**Всемирный форум для согласования правил
в области транспортных средств**

Рабочая группа по вопросам шума и шин

**Правила № 9 ООН (шум, производимый
трехколесными транспортными средствами)****Предложение по поправкам к поправкам серии 08
к Правилам № 9 ООН****Представлено экспертами от Международной ассоциации
заводов — изготовителей мотоциклов***

«Рис. 1

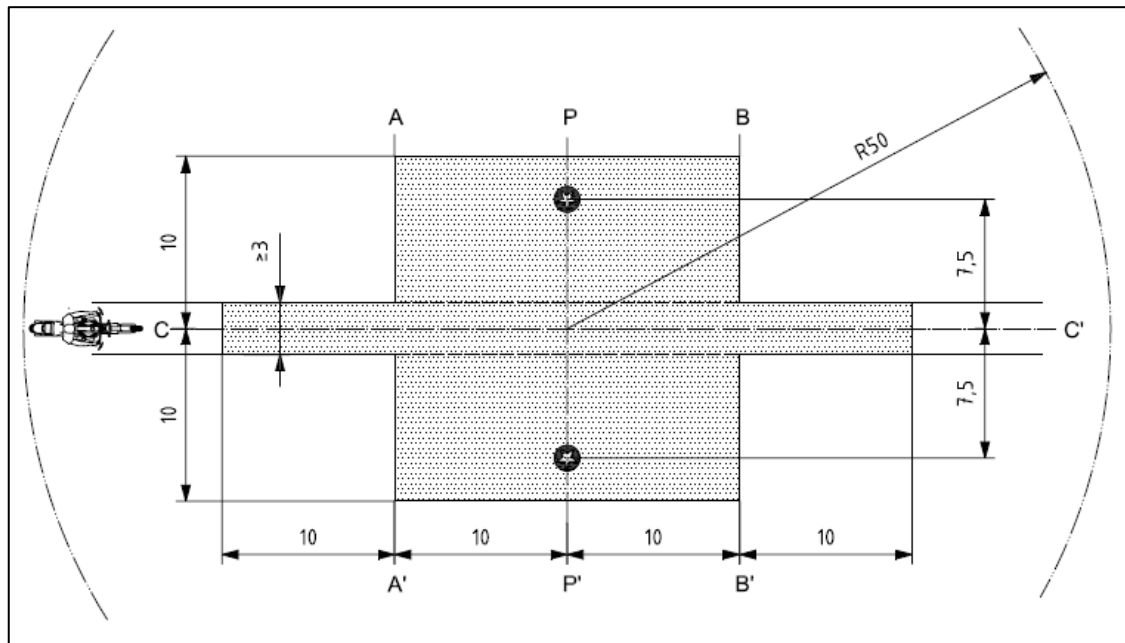
Рис. 1 изменить следующим образом:

2. МАЗМ хотела бы заменить нынешний рис. 1 в приложении 5 воспроизведенным выше рисунком с более высоким разрешением. Этот рисунок взят из более старой версии стандарта ISO 10844; затем он был изменен, для того чтобы на нем появилось изображение мотоцикла, которого не было в стандарте ISO 10844. ИСО подтвердила разрешение на использование такого рисунка.

Схема испытательного трека с размерами в метрах

Минимальная площадь, покрытая испытательным дорожным покрытием, т. е. площадь испытания
	Положения микрофона (высота 1,2 м)

Источник: ISO 10844:1994 с изменениями.».
